改善箇所説明図

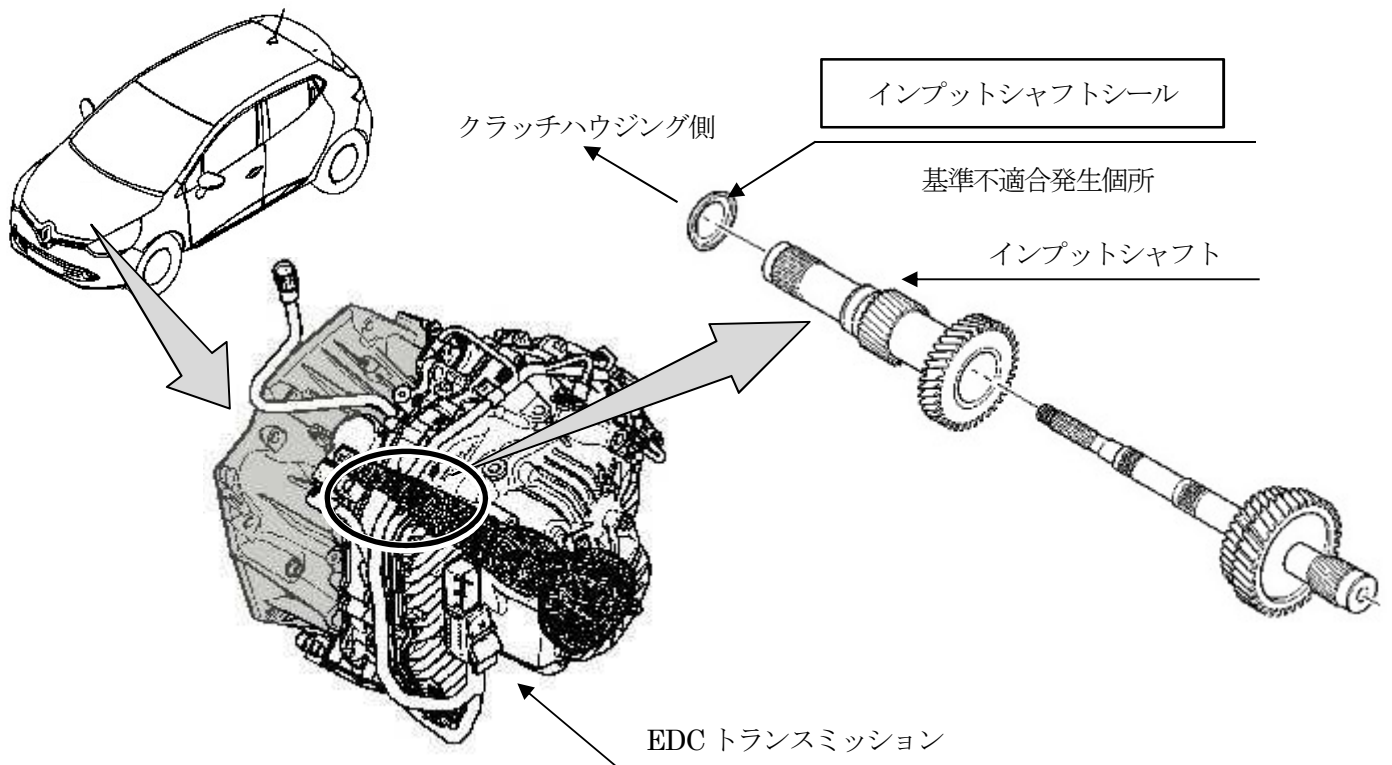
注: は交換する部品を示す。EDC トランスミッションの塗りつぶし部分はクラッチハウジングを示す。

EDC トランスミッションのインプットシャフトシールにおいて、材質の選定が不適切なため、トランスミッション内部の熱により当該シールが硬化するものがある。そのため、インプットシャフトとの接触面が早期に摩耗し、気密性が低下して、トランスミッションオイルがクラッチハウジング側に漏れ、最悪の場合、発進時や登坂時にクラッチが滑り、走行が困難になるおそれがある。

全車両、インプットシャフトシールを対策品に交換する。また、漏れたオイルがクラッチディスクに付着している場合は、クラッチキットを新品に交換する。

ブルーステッカーの空欄に OCTW と記入し、車載工具収納部分左側に張り付ける。
